Références : Avis de la MRAe en date du 27/03/2019 sur le projet de centrale photovoltaïque au sol à Maripasoula.

Objet : Transmission des réponses du porteur de projet aux remarques de l'avis de la MRAE.

REPONSE A L'AVIS DE LA MISSION REGIONALE D'AUTORITE ENVIRONNEMENTALE

Centrale photovoltaïque au sol de Maripasoula
Quartier Matoury – 97 370 Maripasoula

CARTE 1 : AIRE DE REPARTITION DE *M. ALTISCANDENS* ET *C. FULVA* EN GUYANE FRANÇAISE (DONNEES EXTRAITES DE LA BASE DE DONNEES AUBLET 2 CONSULTABLE SUR LE SITE [HTTP://PUBLISH.PLANETNET-PROJECT.ORG/PROJECT/CAYPUB](http://publish.plantnet-project.org/project/caypub))

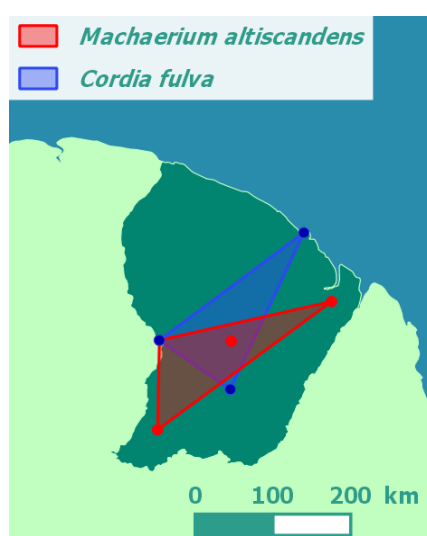
- L'autorité environnementale recommande de réévaluer les incidences du projet sur la conservation des espèces végétales remarquables ou de démontrer leur présence dans d'autres secteurs proches de la parcelle du projet.

Des inventaires de la flore ont été réalisés lors de deux missions de terrain effectuées en janvier et février 2018. Lors de chaque cession d'inventaire, les trois sites pouvant potentiellement accueillir le site photovoltaïque de la zone d'étude ont été parcourus.

La présence de *Cordia Fulva* et *Machaerium Altiscandens* sur le site retenu a été identifiée dès la première mission. Elles ont alors été activement recherchées lors de la seconde mission de février, sans que d'autres spécimens n'aient pu être localisés.

Cordia Fulva est présente en Guyane depuis la côte (Matoury) jusque dans l'intérieur des terres (Maripasoula, bourg et limite est de la commune), ce qui représente potentiellement près d'un quart du territoire (cf. carte 1). *Machaerium Altiscandens* est présente depuis la commune de Saint-Georges à celle de Maripasoula où elle a été observée dans les Inselbergs du sud.

Ces aires de répartitions sont en majorité couvertes de forêts matures non perturbées, sites où ces espèces peuvent, à priori, se développer. Leurs observations dans des habitats dégradés montrent par ailleurs qu'elles sont tolérantes à un certain degré de perturbation. Compte-tenu de leur répartition en Guyane et de leur capacité à coloniser des espaces dégradés (qui sont fréquents autour du bourg de Maripasoula) l'incidence de la destruction de ces deux spécimens a été évaluée comme étant de niveau faible et ne remet pas en cause le maintien de ces espèces en Guyane.

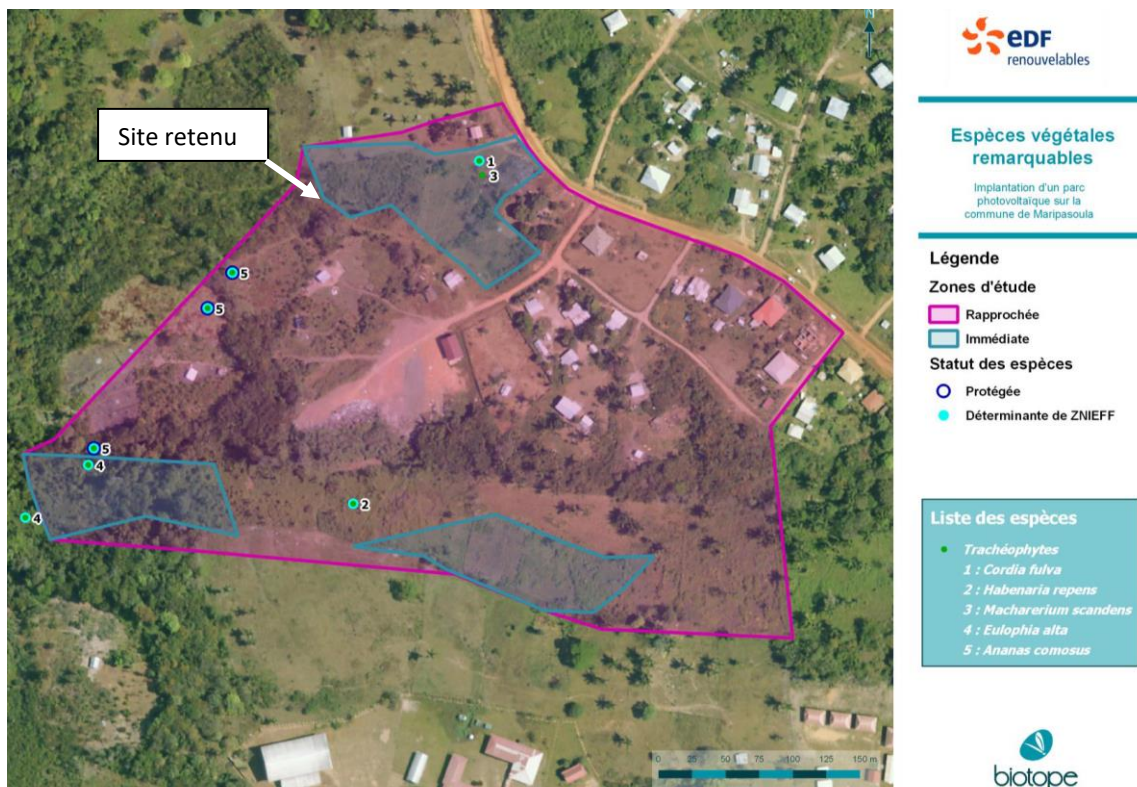
- L'autorité environnementale recommande d'étudier une mesure d'évitement concernant les deux espèces végétales présentes sur la parcelle du projet et de vérifier le cas échéant l'impact que cette mesure aurait sur la production d'énergie par le parc photovoltaïque.

La préservation de ces bosquets a été envisagée en phase de développement, lors de l'analyse des variantes d'implantation, mais l'hypothèse d'un évitement n'a pu être retenue à cause de l'ombrage que ces espèces provoqueraient sur les modules photovoltaïques et des contraintes foncières relatives au développement du projet sur le site retenu.

L'éventuel maintien de ces deux individus dans leurs positions actuelles entraînerait la suppression de près de 100 mètres linéaires de panneaux photovoltaïques à minima.

Ci-dessous une carte représentant cette variante d'aménagement :

Cette suppression aurait pour conséquence une réduction d'environ 18% de la capacité de production de la centrale, soit une baisse de puissance comprise entre 180 kWc et 360 kWc environ selon la puissance des modules disponibles en phase de réalisation. Cette perte de puissance remettrait en cause l'ensemble du projet solaire eu égard aux coûts qui lui sont propres.
